**Изменение № 1 ГОСТ 18631—87 Головки звукоснимателей. Общие технические условия**

Утверждено и введено в действие Постановлением Государственного комитета СССР по стандартам от 25.04.89 № 1083

Черт. 5

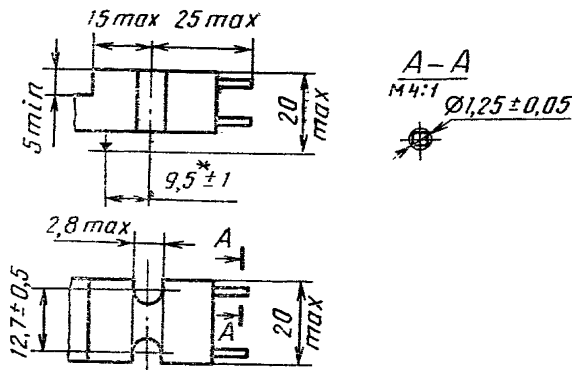
Пункт 1.5. Чертеж 5 заменить новым:

сноску изложить в новой редакции: «\* При номинальном значении статической прижимной силы».
